BOMEN EFFECT ANALYSE PARKEERVOORZIENING VERDILAAN HEESCH

10 bomen, Verdilaan, Heesch

Referentienummer : 242145
Opdrachtgever : Muller Bouw
Datum rapport : 30 mei 2024

Versie : 1.2

Afbeelding 8: Rood: te verwijderen laaghangende takken (boven toekomstige parkeervak)

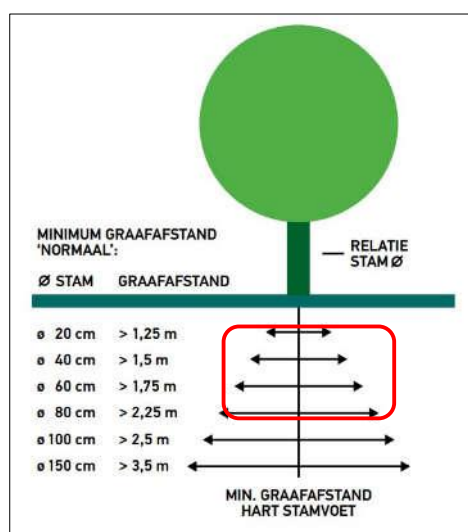
- Bij negen bomen is de takvrije ruimte voldoende (>4 meter) in verband met de voorgenomen werkzaamheden.
- Bij één boom (8) is de takvrije ruimte twee meter. Hier dienen de laaghangende takken verwijderd te worden tot 4,2 meter.

Afbeelding 11: - linksboven: grens parkeervak (paars) t.o.v. boom
- rechtsboven: locatie bewortelingsonderzoek (op minimale graafafstand stabiliteit)

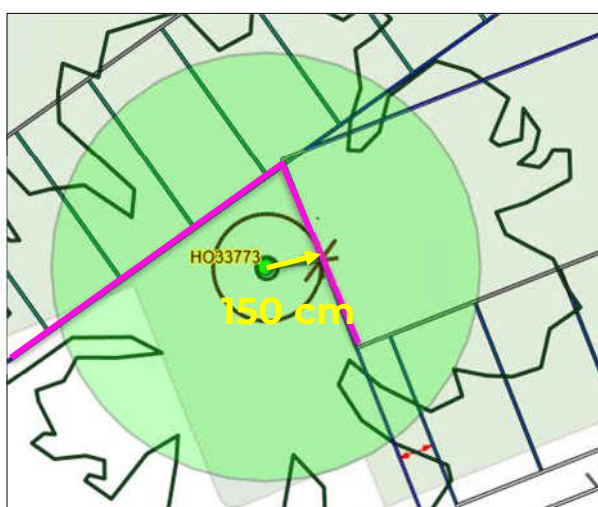
Op 160 cm (grens stabiliteitszone) uit de boom (hart stamvoet) is een proefsleuf gegraven. De enige beworteling van betekenis die aangetroffen is, heeft een diameter van 5 cm en is aanwezig op 20 cm-mv.

Afbeelding 13: - linksboven: grens parkeervak (paars) t.o.v. boom
- rechtsboven: locatie bewortelingsonderzoek (op minimale graafafstand stabiliteit)

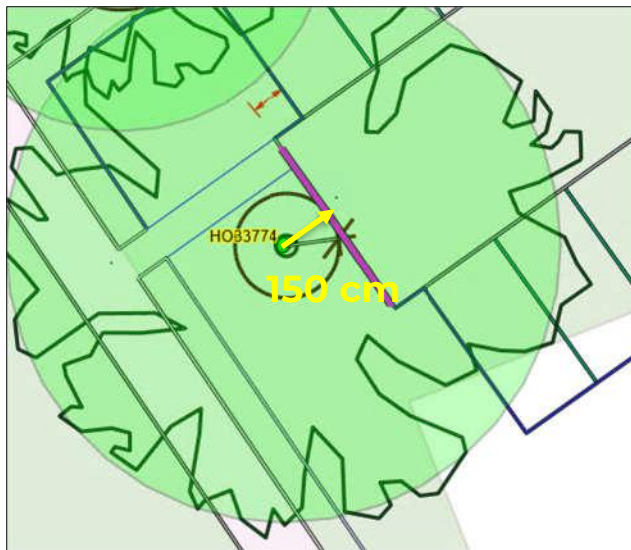
Op 165 cm (grens stabiliteitszone) uit de boom (hart stamvoet) is een proefsleuf gegraven.

Op 15 cm-mv zijn twee wortels (diameter 4 en 8 cm) aangetroffen.

Afbeelding 15: Afstand ontgravingslijn (paars) tot wegrand (blauw) en tot hart bomen (geel)

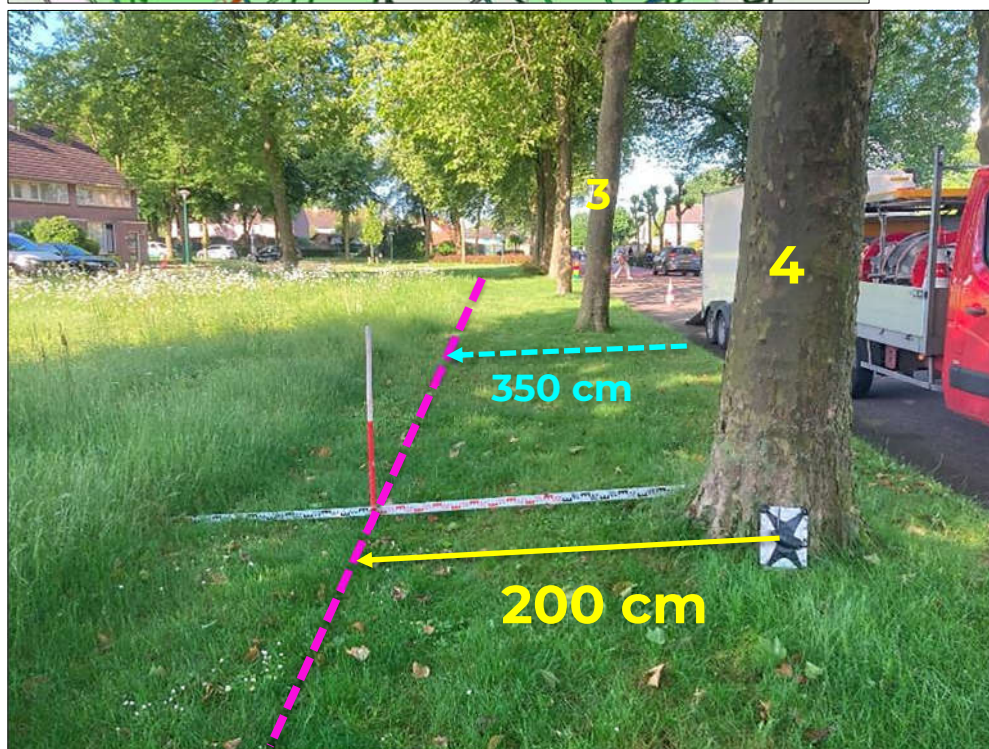
Bij de bomen 1 t/m 5 bevindt de ontgravingslijn zich op 200 cm uit de bomen (hart stamvoet). Dit is voldoende m.b.t. de stabiliteit. Bij boom 4 (de dikste boom van de vijf) is op deze afstand een bewortelingsonderzoek uitgevoerd waarbij op 15 cm diepte een wortel is aangetroffen met een diameter van 13 cm.

Afbeelding 17: Locatie nieuwe inrit (paars) naar parkeerplaatsen

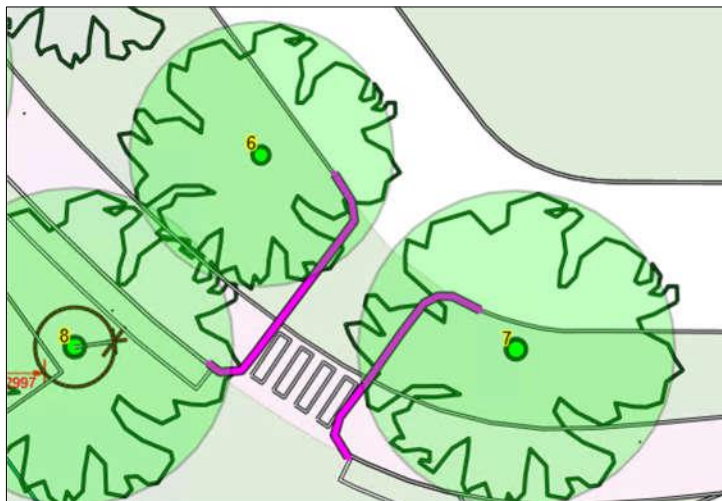
De ontgraving t.b.v. de nieuwe inrit naar de parkeerplaats vindt plaats op 4,5 meter uit de bomen 6 en 7 (hart stamvoet). Dit is aan de rand van de kroonprojectie van deze bomen en op voldoende afstand i.v.m. de verwachte wortelschade.

Afbeelding 18: Afstand rand parkeervak tot boom (paars). Ter hoogte van de vraagtekens is de voorgenomen verharding onduidelijk

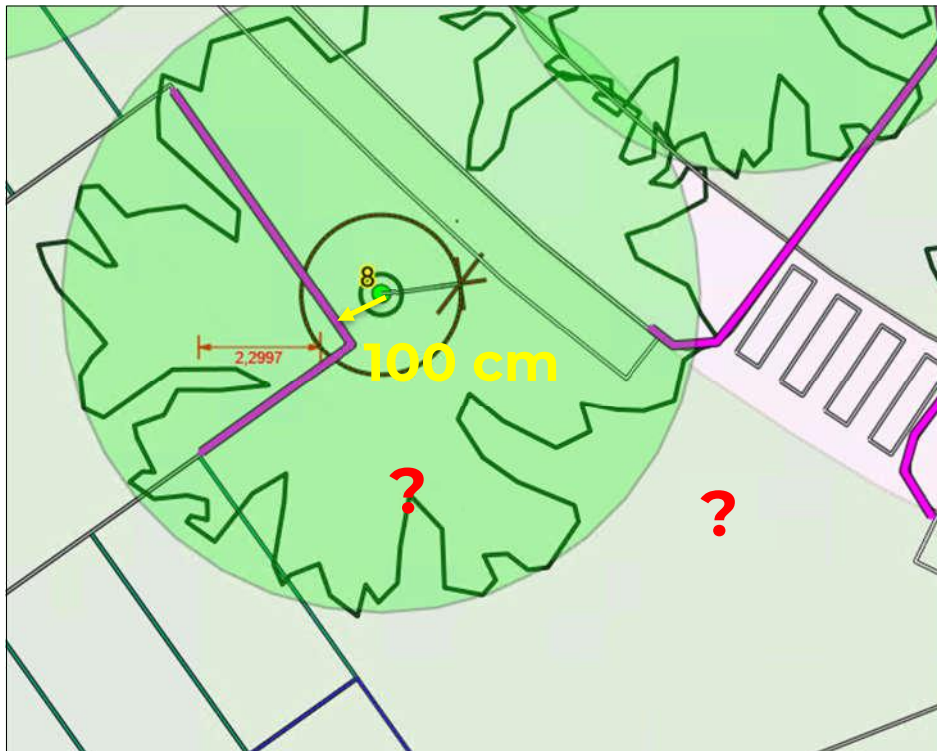
Bij deze boom (stamdiameter 39 cm) bevindt de ontgraving zich op 100 cm uit de boom (hart stamvoet). Dit is te weinig en dient minimaal 150 cm te zijn. Voor het overige is op grond van het ontwerp niet duidelijk waar de nieuwe verharding wordt aangelegd rondom deze boom.

- een minimale graafafstand van 2 meter (uit hart stamvoet) bij de twee toekomstbomen;
- een minimale graafafstand van 1,5 meter (uit hart stamvoet) bij boom 8;
- binnen de kwetsbare boomzone (kroonprojectie + 1,5 m) een maximale ontgravingsdiepte van 15 cm-mv.

Afbeelding 19: - blauw: voorgenomen ontgraving parkeervoorziening
 - rood: kritieke ontgravingszones waar beworteling aanwezig is

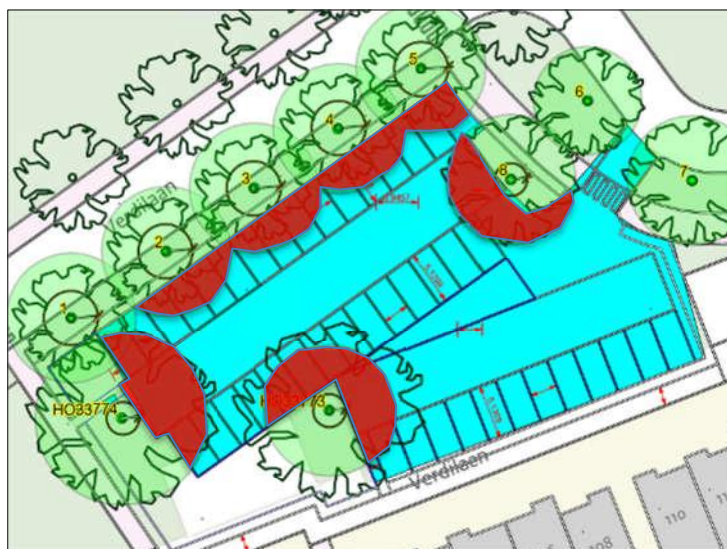
- Bij de voorgenomen ontgraving is bij drie bomen de kans op (onaanvaardbare) wortelschade groot:
 - Bij de twee toekomstbomen (H033773/-4) bevindt de (voorgenomen) ontgraving zich 10-20 cm binnen de stabiliteitszone. Bovendien kan meer dan 30% van de opnamebeworteling verwijderd worden

- Bij boom 8 bevindt de (voorgenomen) ontgraving zich op 50 cm binnen de stabiliteitszone. Bovendien kan meer dan 50% van de opnamewortels verwijderd worden.

- Bij de bomen 2 t/m 5 wordt buiten de stabiliteitszone gegraven maar wel binnen een belangrijk deel van de bewortelde zone. De bomen bevinden zich nl. vlak langs de asfalt rijbaan waaronder nauwelijks wortels verwacht worden. Bij de voorgenomen ontgraving (25 cm-mv) kan ca. 50% van de opnamewortels verwijderd worden.

Aan de in paragraaf 4.2 geformuleerde eis t.a.v. de ontgravingsdiepte kan worden voldaan door gebruik te maken van een speciale fundering met boomkratten (Permavoid of vergelijkbaar).
